MANASCOPIA
Ferme de Pinot
Rue Roger Béteille
31700 BLAGNAC

Réalisation des travaux liés au programme d'investissement prévu dans le cadre de la concession de service public pour l'exploitation du site Aéroscopia

Demande d'examen au cas par cas – Réponse aux demandes de compléments

Figure 1 – Zones humides RPDZH (Réseau Partenarial des Données sur les Zones Humides) (source : Picto Occitanie)

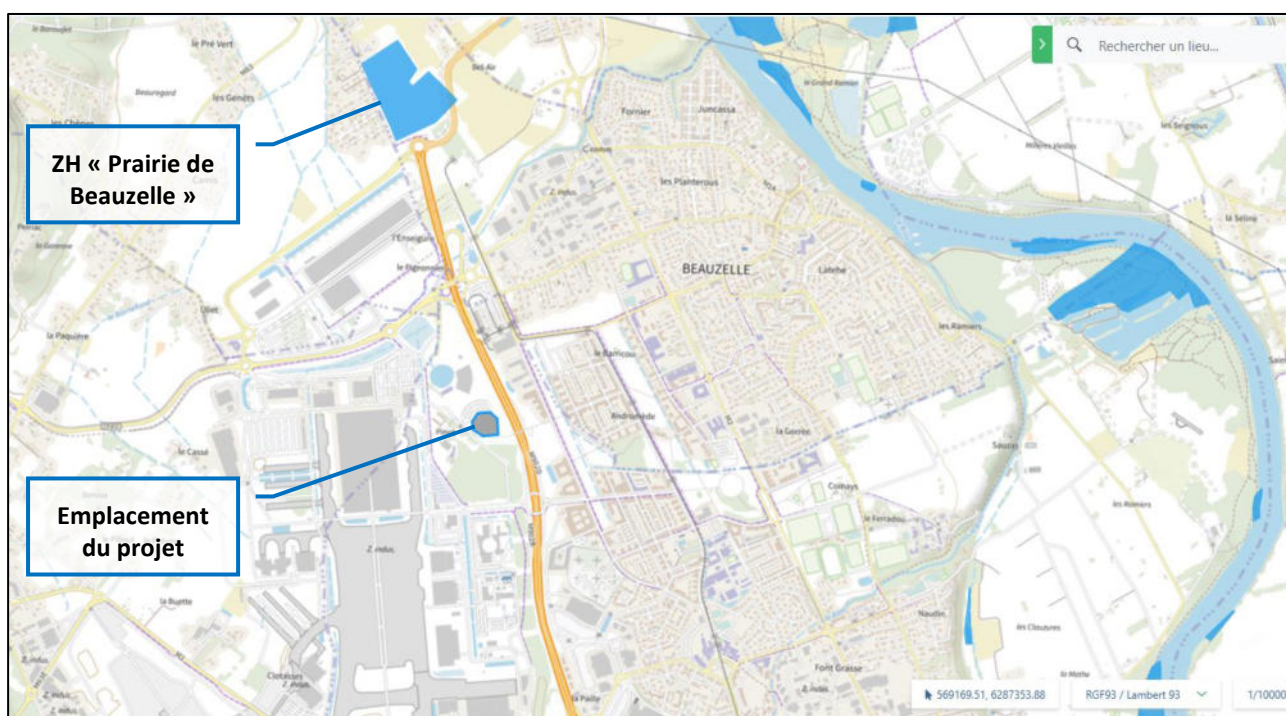
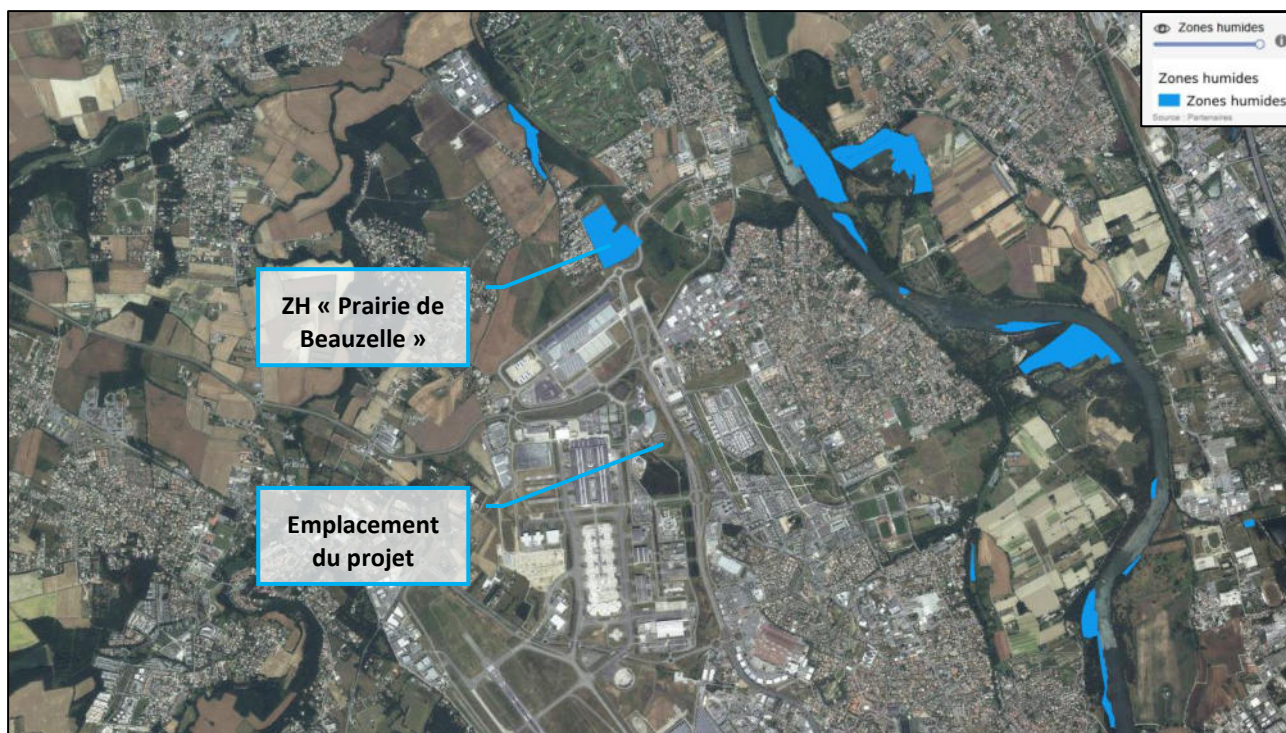
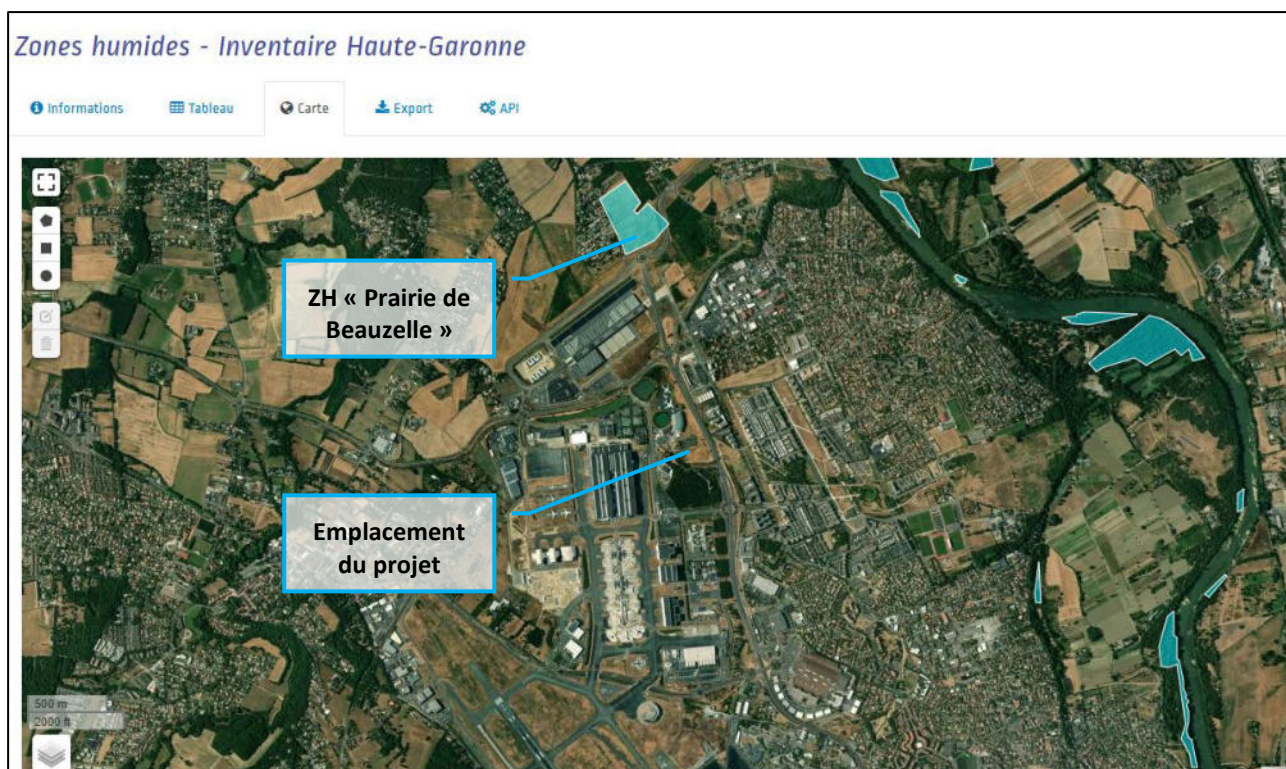
- « Identifier les zones humides dans l'emprise du projet sur un plan. »

Les bassins mis en œuvre sur le site d'Aeroscopia ne sont pas à considérer comme des zones humides.

Par ailleurs, les différentes sources bibliographiques consultées (site picto-occitanie.fr, réseau zones humides, documents du PLUi-H de Toulouse Métropole) ne montrent l'existence d'aucune zone humide avérée dans l'emprise du projet, la plus proche étant située à environ 900 m au nord du tarmac nord (« prairie de Beauzelle », qui correspond à des pelouses à agrostide stolonifère et fétuque faux roseau).

Les cartographies ci-après indiquent la position des zones humides avérées les plus proches vis-à-vis du projet.

Enfin, d'après le dossier Loi sur l'Eau déposé en 2014 dans le cadre de la création du premier parking : « les sondages réalisés par le géotechnicien confirment l'absence d'hydromorphie à 50 cm de profondeur, qui selon le code de l'environnement, suffit à caractériser une zone humide ».

Figure 6 : Etat écologique de la masse d'eau « La Garonne du confluent de l'Ariège au confluent de l'Aussonnelle » (FRFR296B), - SDAGE 2022-2027

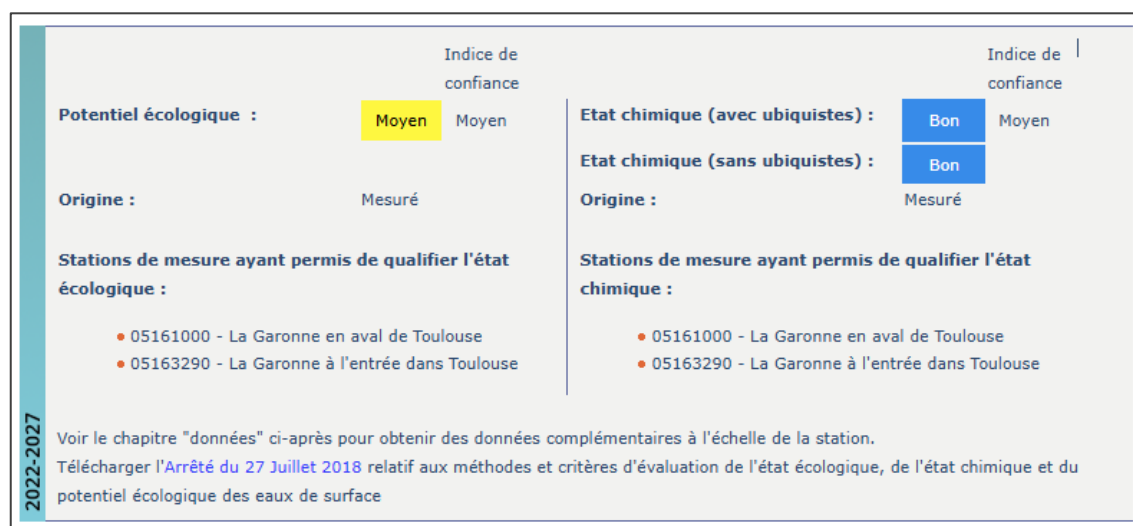
- « Dans le domaine de la biodiversité, un cours d'eau et un corridor écologique sont identifiés au nord du projet : apporter des éléments sur les incidences du projet à l'aide d'un pré-diagnostic écologique. »

De plus, l'état de la masse d'eau basé sur les données 2015, 2016 et 2017 affirme ces observations (Cf. figure 6) avec un **potentiel écologique « moyen »** et un **état chimique « bon »**.

Les pressions significatives exercées sur la masse d'eau sont : le degré global de perturbation des rejets de STEP, la pression de l'azote diffus d'origine agricole, la pression par les pesticides et la sollicitation des ressources par les prélèvements pour l'irrigation. L'altération de la morphologie est élevée.

PLAN TOPOGRAPHIQUE

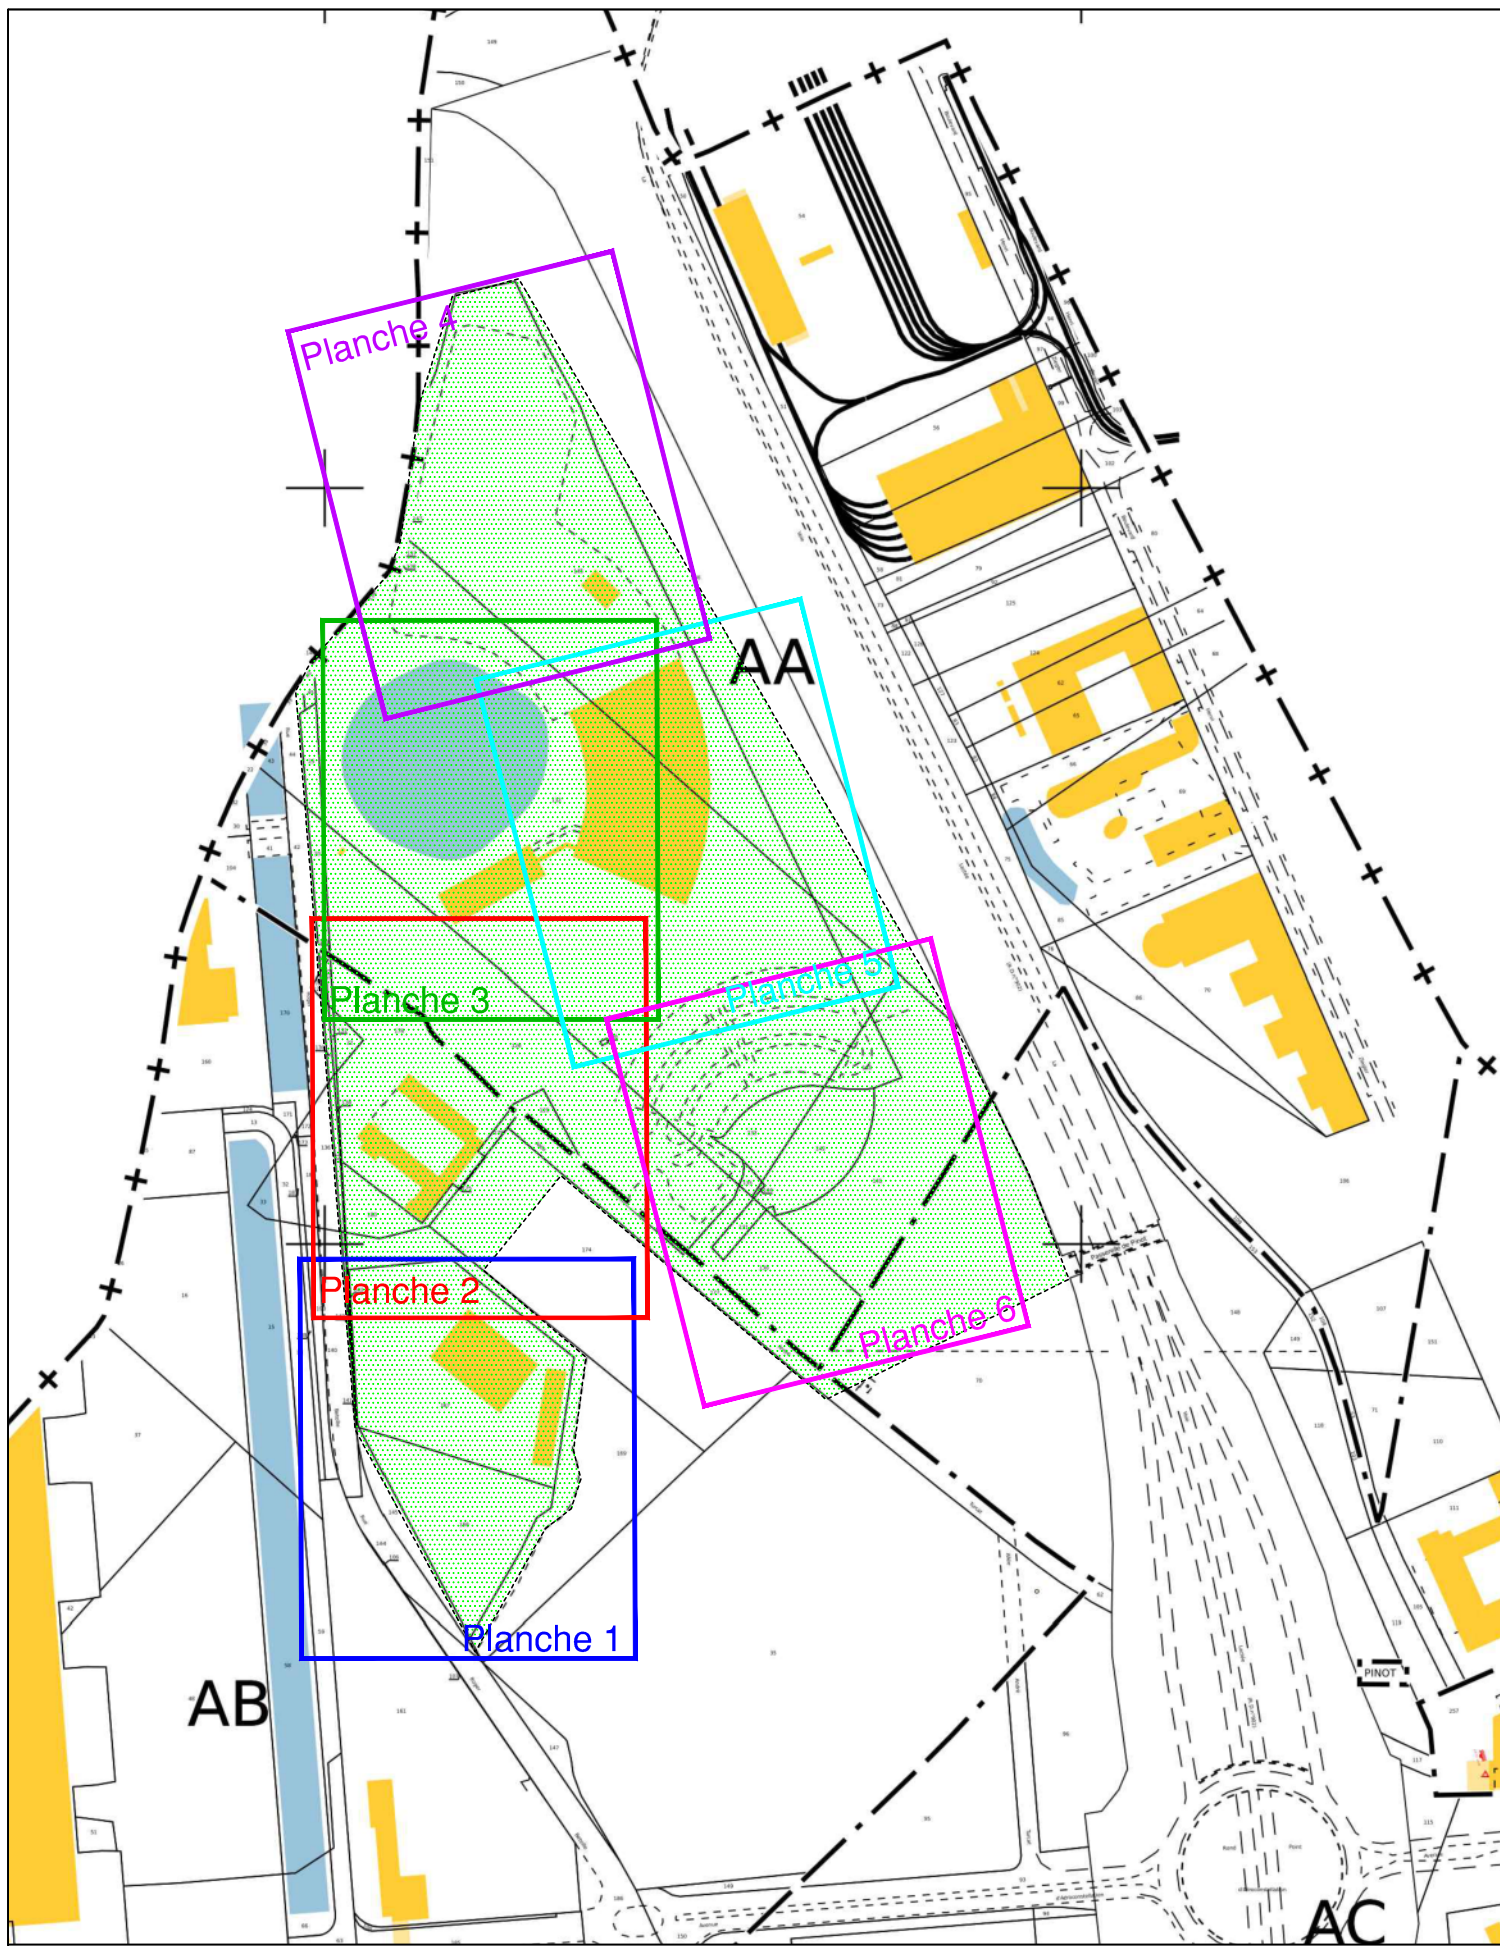
- *« Préciser les mesures mises en place pour éviter un risque de pollution en phase chantier vers le ruisseau des Garossos. »*

En effet, les relevés topographiques donnent en moyenne les cotes suivantes, en allant vers le sud :

- Parvis : 144.20 à 144.50 m NGF environ
- Parking existant : 144 à 144.30 m NGF environ
- Zone de la future extension de parking :
 - Côté nord (donc au sud du parking existant) : 144.10 à 144.27 m NGF
 - Côté sud-ouest : 144.10 à 144.26 m NGF
 - Côté sud-est : 143.65 à 143.85 m NGF

Ainsi dans le cas où une éventuelle pollution surviendrait lors du chantier d'extension du parking, elle s'écoulerait préférentiellement vers le sud-est de la parcelle, et aurait a priori une incidence négligeable sur le cours d'eau des Garossos.

Le plan topographique est présenté en annexe 1 du présent document.
